Buitenring Parkstad Limburg: Wijzigingsplan Verdiepte Ligging Vaesrade

Nota Reacties Ontwerp-Wijzigingsplan en plan-MER

nummer	248103 Buitenring Parkstad Limburg - Wijzigingsplan Verdiepte ligging Vaesrade Nota Reacties Ontwerp-Wijzigingsplan en plan-MER	
datum	6 maart 2014	
versie	definitief	
van	Bastian van Dijck	Antea Group
project	Buitenring Parkstad Limburg - Wijzigingsplan Verdiepte ligging Vaesrade	
projectnummer	248103	
betreft	Nota Reacties

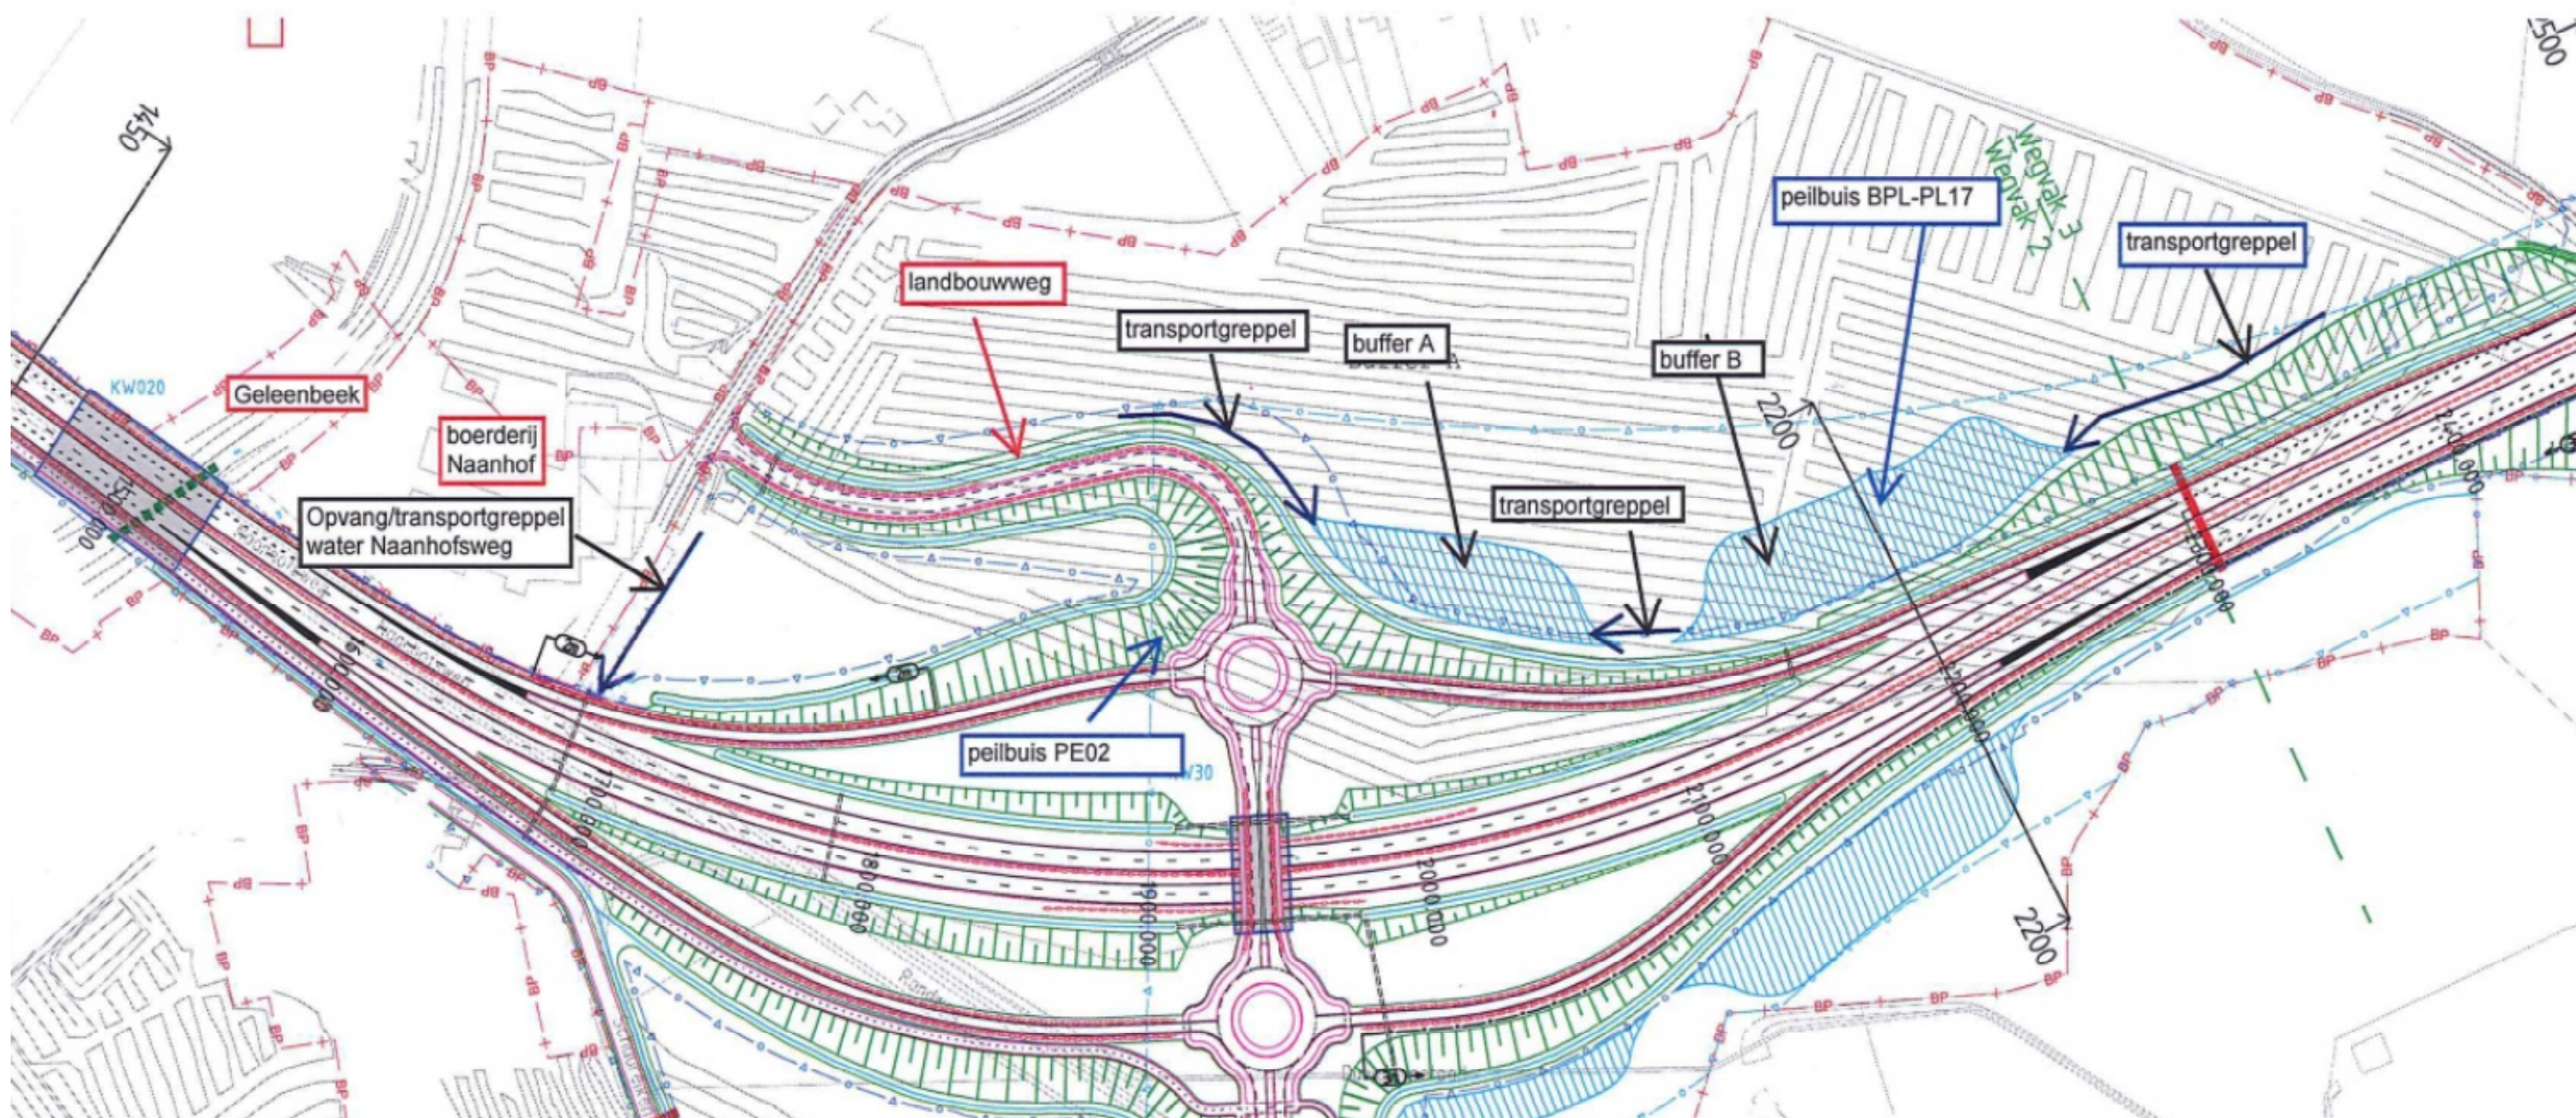
Reactie Het droogdal Jeugrubbe wordt precies doorsneden door de Buitenring Parkstad Limburg. In de oude situatie zouden de waterbuffers ruimte bieden aan deze stroombaan en zou het water hierin opgevangen worden. De nieuwe buffers worden op een andere plek gesitueerd. Op welke wijze de stroombaan nu opgevangen wordt, is niet duidelijk, zie deelrapport 6B pagina 23 en 24, mede omdat de aansluiting Naanhofsweg/Schuureikenweg verhoogd aangelegd wordt en niet duidelijk is of de waterbuffers ook verhoogd worden aangelegd. In de MER (plan-MER Wijzigingsplan PIP BPL van 8 mei 2013-projectnummer 247346) lijkt de buffer verhoogd aangelegd te worden. De vraag is daarom hoe het water van het droogdal in de buffer terechtkomt of onder de weg door gaat stromen.

Antwoord Het omgevingswater van het droogdal Jeugrubbe wordt opgevangen in retentiebuffers. Deze buffers liggen in de laagste delen van de subdroogdalen. In de onderstaande afbeelding zijn de stroombanen van het droogdal Jeugrubbe aangegeven.
Voor het gebied ten noorden van de BPL zijn een tweetal retentiebuffers voorzien (A en B). Om er zeker van te zijn dat de volledige oppervlakkige afvoer in de buffers terecht komt is aan de noordzijde een transportgreppel voorzien die op de buffers aantakt, zie onderstaande afbeelding. De afbeelding is figuratief.

Huidige begrenzing

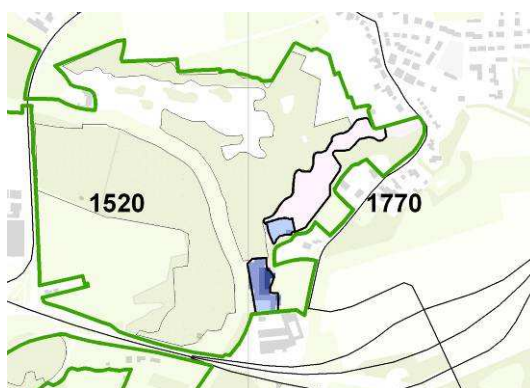
Reactie: Wanneer men de figuren 2 en 3 in de oplegnotitie Natuur - Passende Beoordeling van 8 mei 2013 vergelijkt met figuur 4, dan valt op, dat in figuur 1 en 2 ten zuiden van de Kathagerbeemden sprake is van stikstofgevoelige gronden. Die zijn op figuur 4 niet meer te zien. Uiteraard gaat het de Milieufederatie en Natuurmonumenten niet alleen om correctie van deze figuur 4, maar ook van de bijbehorende berekeningen en redeneringen, voor zover onverhoopt met dit gebied geen rekening zou zijn gehouden.

Antwoord: Betreffend gebiedje is inderdaad niet goed zichtbaar in figuur 4. Het valt weg in de groene achtergrond. Het betreft zogenaamd potentieel uitbreidingsgebied en nog geen huidig begrens habitattype. In onderstaande figuur zijn beide begrenzings gesplitst aangegeven.

Formeel kan op de uitbreidingslocaties nog niet getoetst worden, daar deze nog niet zijn vastgelegd in een vastgesteld beheerplan (het beheerplan Geleenbeekdal is in 2009 als concept vastgesteld). Voor de volledigheid zijn deze uitbreidingsgebieden wel betrokken in de effectenanalyse in het kader van de passende beoordeling voor het PIP BPL 2012 en de passende beoordeling ten behoeve van het Wijzigingsplan Verdiepte Ligging Vaesrade. In de conclusies van beide passende beoordelingen is geen specifiek onderscheid gemaakt in effecten op huidig begrens habitat en uitbreidingslocaties: voor beide geldt dat de BPL en de Verdiepte Ligging Vaesrade niet leiden tot significante effecten.

Figuur 3.18 Locaties van de boringen (in rood ter indicatie de (globale) ligging van de BPL)

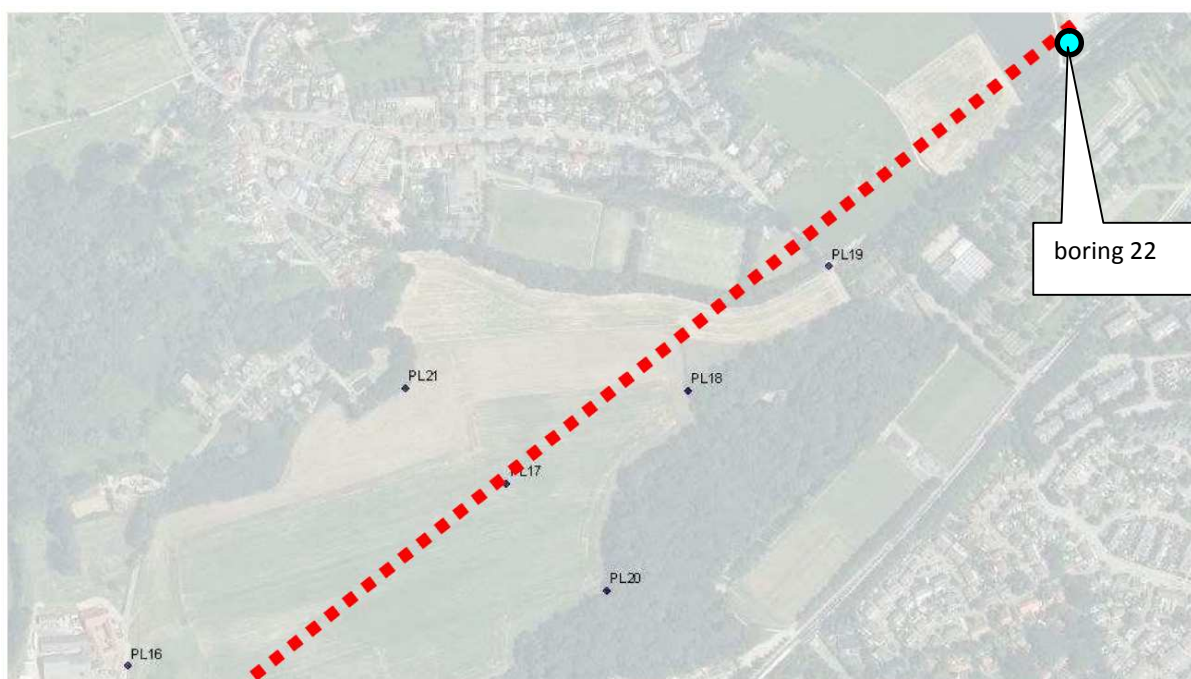
Reactie Op figuur 3.18 in het MER die bij dit plan is gemaakt is een aantal boorlocaties te zien. De Milieufederatie en Natuurmonumenten zien daarop boring 22 niet terug. Zij menen dat ook de locatie van die boring zou moeten worden aangegeven.

Antwoord: De locatie van boring 22 is per abuis niet opgenomen in figuur 3.18 van het MER. Onderstaand is de locatie alsnog weergegeven.
